HALLAZGO ADMINISTRATIVO CON PRESUNTO ALCANCE DISCIPLINARIO		Deficiente labor de supervisión contractual	
13	Tubería sin instalar en zanja, con lleno de material de porfícolita.	CONSORCIO LGO Y EQUIPO DE TRABAJO EAAR (INSPECTORES DE OBRA, RESIDENTES DE OBRA, OBREROS Y SUPERVISORES DEL CONTRATO)	La Empresa acueducto de tribunas realizó instalación de tubería en la base de la zanja lo que distorsiona la calidad técnica de la instalación de tubería PEAD de 315 mm. Se observa que a pesar de haberse pagado todo el contrato, hay tubería sin instalar.
14	Válvula expuesta a la intemperie sin caja, con evidente deterioro y riesgo de hurto al estar a bordo de carretera.	CONSORCIO LGO Y EQUIPO DE TRABAJO EAAR (INSPECTORES DE OBRA, RESIDENTES DE OBRA, OBREROS Y SUPERVISORES DEL CONTRATO)	Tubería en alineamiento corto sin poderse instalar sobre base de zanja.
16	Paso en alineamiento de descarga de transversal, sin cumplir las normas mínimas de instalación.	CONSORCIO LGO	Entrada a la planta en tubería PEAD de 200 mm PN 12.5, sin su Pasamuro y conexión.

AGUAS Y ASEO DE RISARALDA	PROCESO GESTIÓN ADMINISTRATIVA		
	ACTA DE REUNIÓN O COMITÉ		Página 1 de 4
	CÓDIGO: FO-GA-09	VERSIÓN: 1

ASUNTO	Reunión

FOTOGRAFÍA 28. VIADUCTO NO. 10.

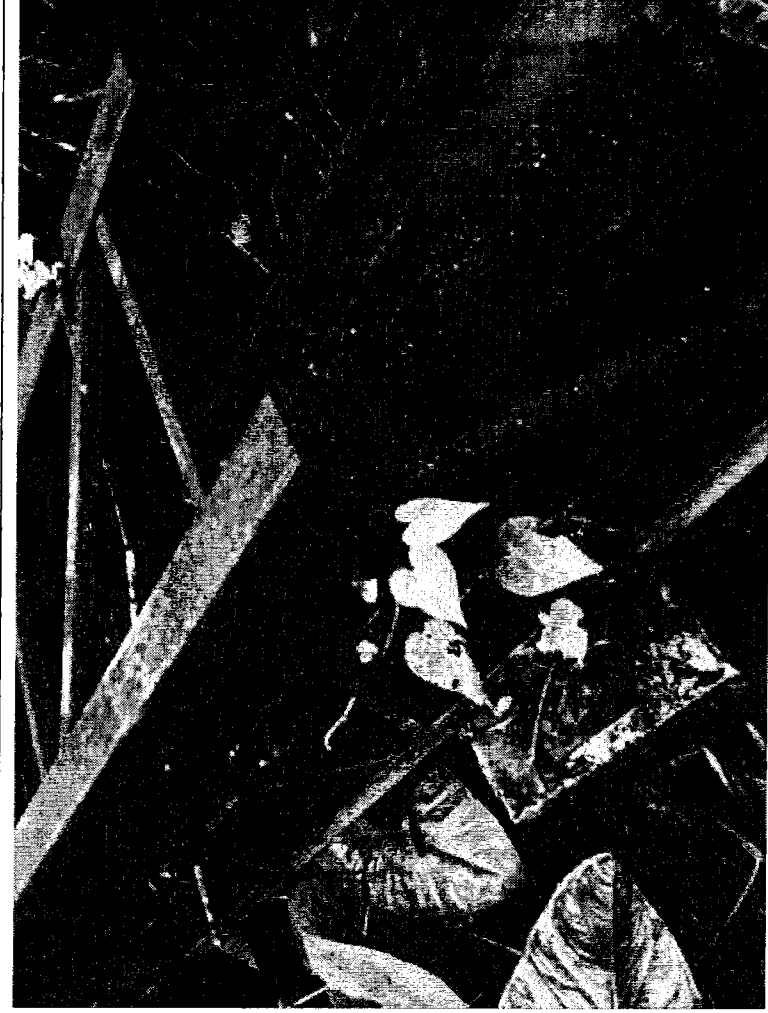
El mencionado viaducto tan solo posee tres (3) platinas de soporte para la tubería, cabe mencionar que según los planos de diseño, la platina de soporte de la tubería debe estar dispuesta cada 0.50 m.

FOTOGRAFÍA 4. CONEXIÓN ENTRADA A DESARENADOR.

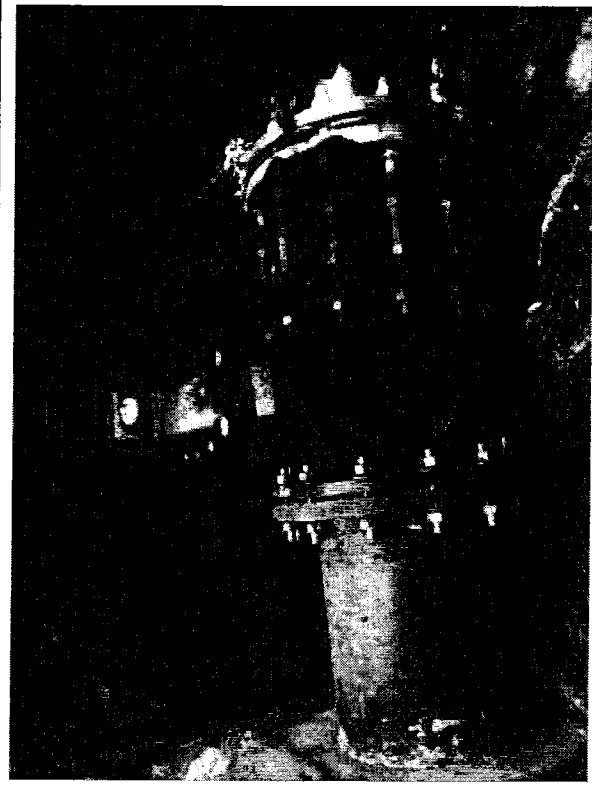
entrada del desarenador. El muro del cerramiento del desarenador se encuentra fracturado y sin anclarse a la tubería.

FOTOGRAFÍA 22. VÁLVULA VENTOSA NO. 3.

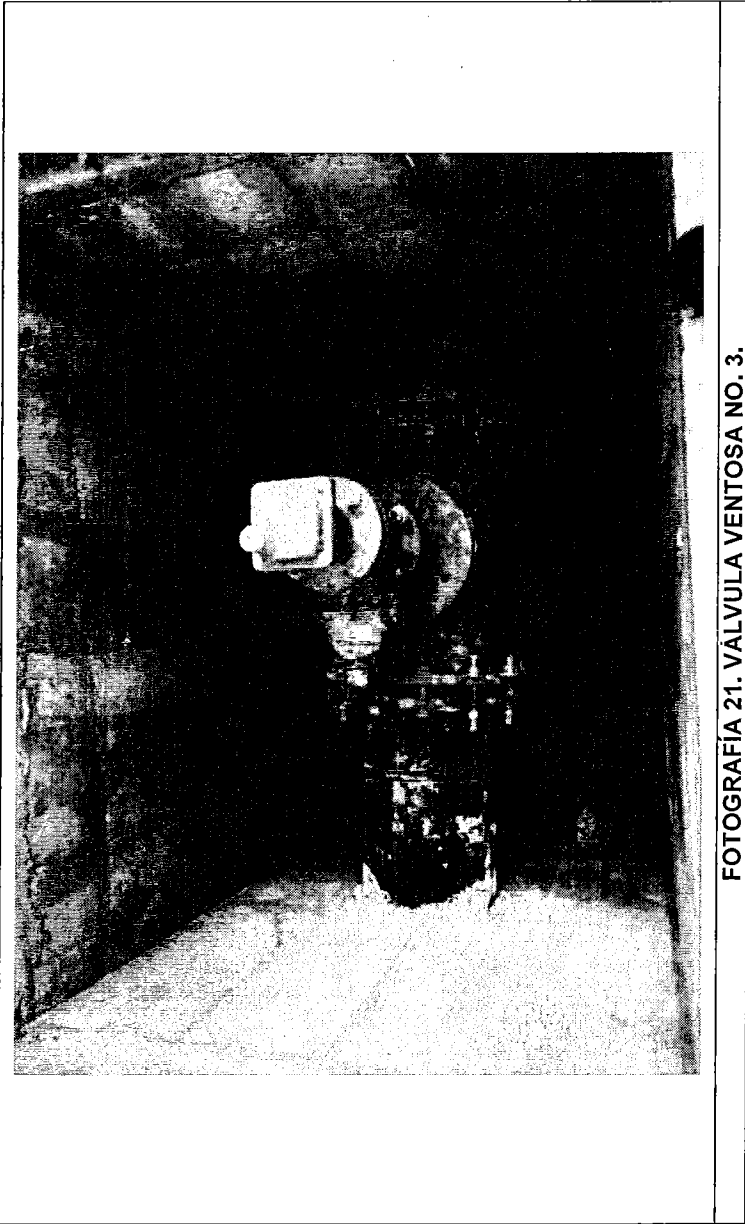
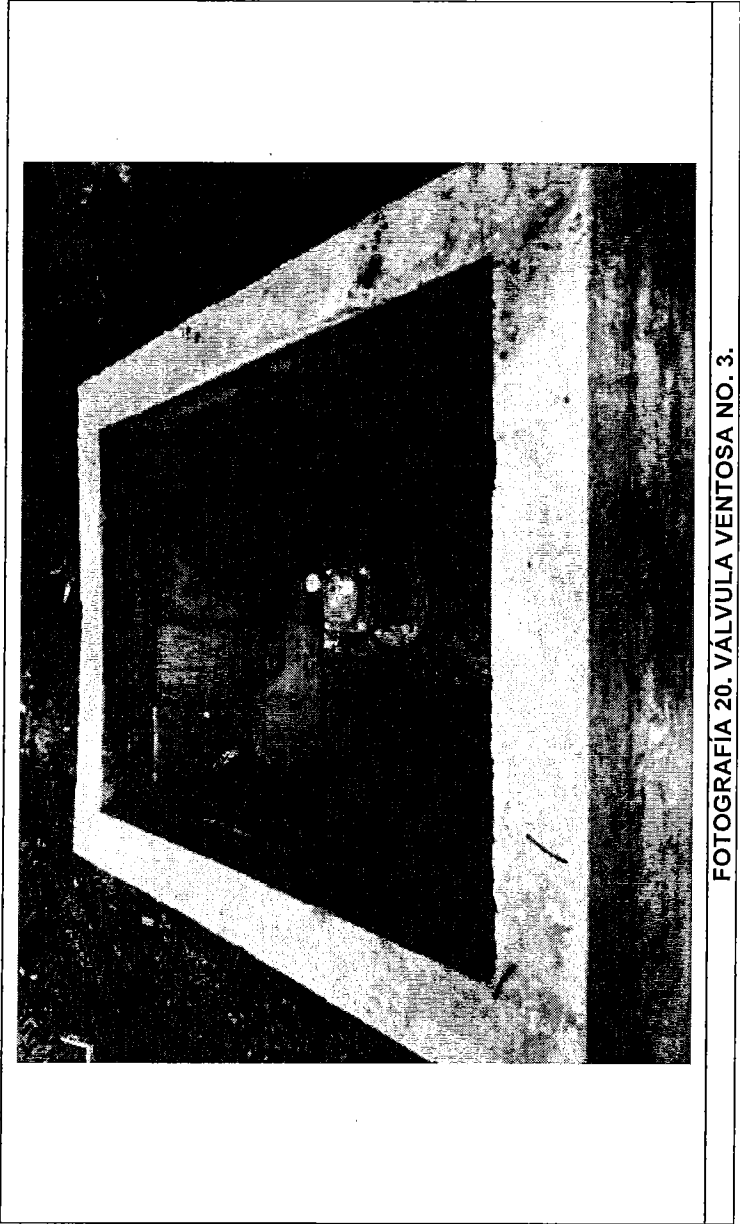
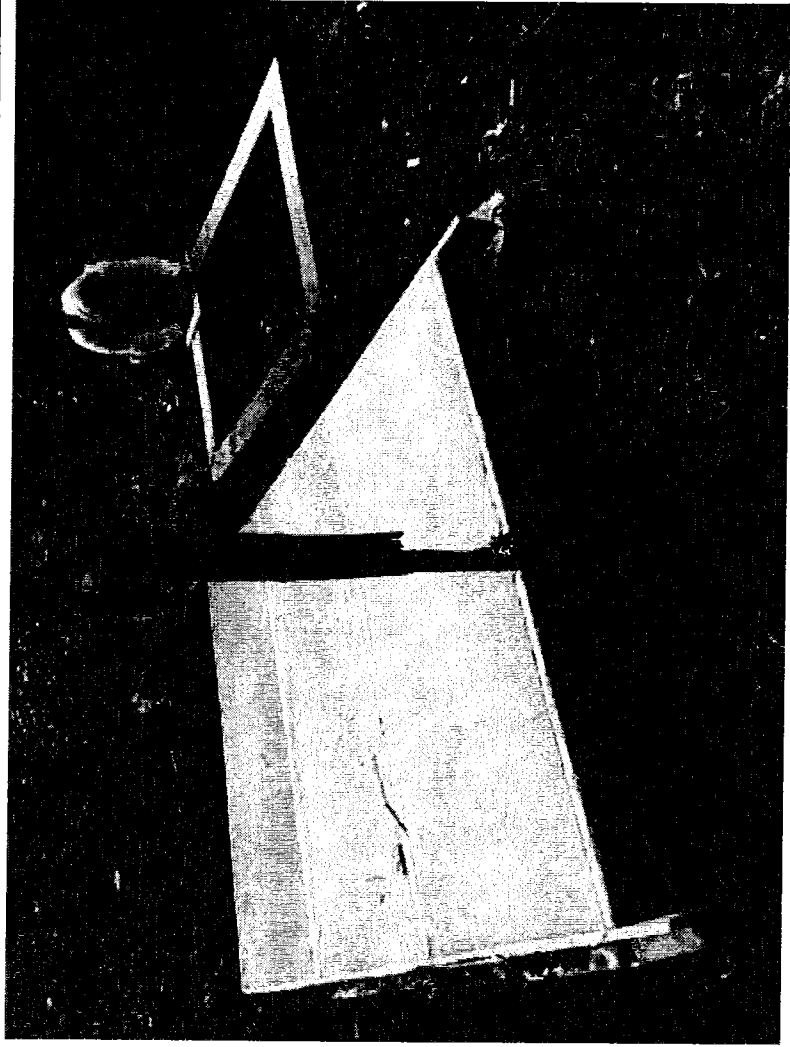
Se evidencia la instalación de una válvula de tipo ventosa de Ø12", con sus respectivos accesorios de conexión. La mencionada posee caja de protección en concreto incluyendo una tapa de tres (3) módulos en concreto, la cual se considera poco practica y operable, ya que es demasiado robusta y adicionalmente, no posee manijas para su operación.

La tubería de Polietileno de Alta Densidad (PEAD) de Ø12" (315 mm) adyacente, se encuentra sin rellenar.

FOTOGRAFÍA 23. VÁLVULA VENTOSA NO. 4.

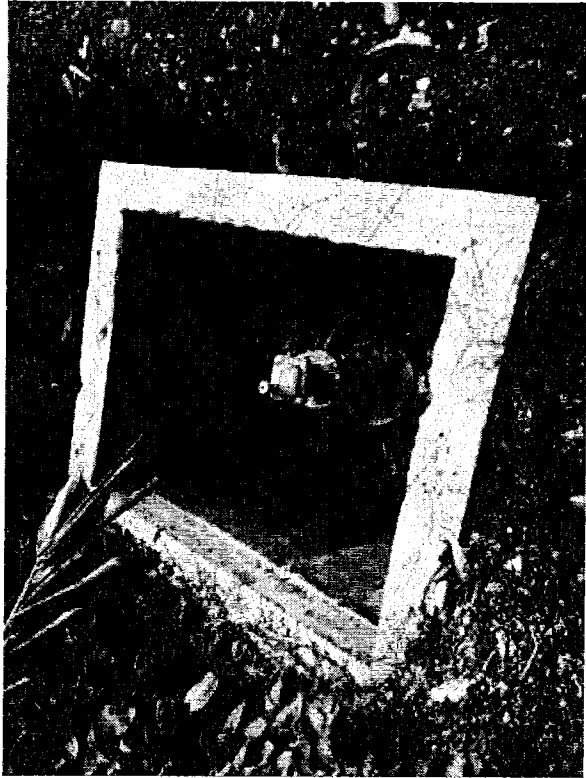
Es necesario rellenar las aberturas existente entre la cámara y el terreno natural, teniendo en cuenta que justamente, dicha válvula se encuentra ubicada a un costado de a la vía de acceso.

3.2.12 Válvula de Purga No. 3

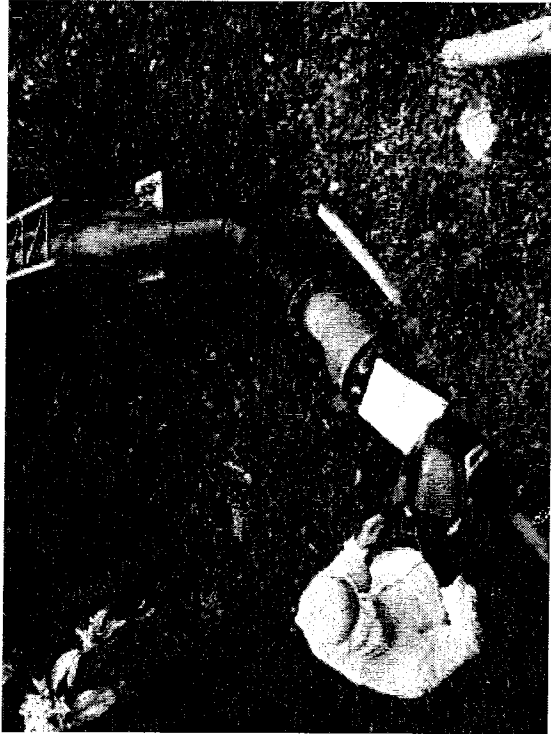
Se evidencia la instalación de una válvula de tipo purga de Ø12", con sus respectivos accesorios de conexión, no obstante no se evidencia tubería de descarga de la Tee de derivación. La mencionada válvula no posee cámara de protección, estando apoyada directamente en el terreno.

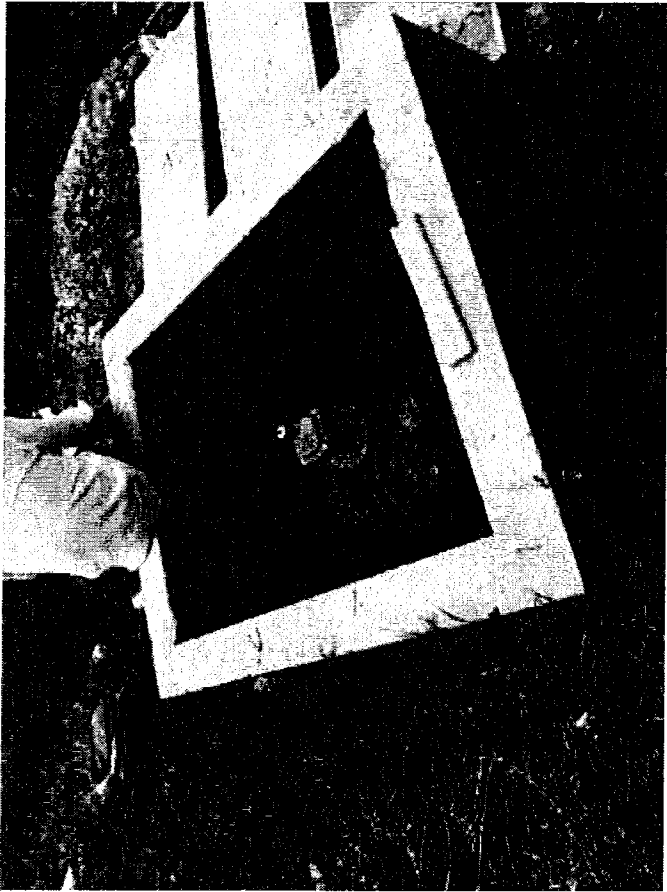
Se evidencia la instalación de una válvula de tipo ventosa de Ø12", con sus respectivos accesorios de conexión. La mencionada posee caja de protección en concreto incluyendo una tapa de tres (3) módulos en concreto, la cual se considera poco practica y operable, ya que es demasiado robusta y adicionalmente, no posee manijas para su operación.

La tubería de Polietileno de Alta Densidad (PEAD) de Ø12" (315 mm) adyacente, se encuentra sin rellenar.
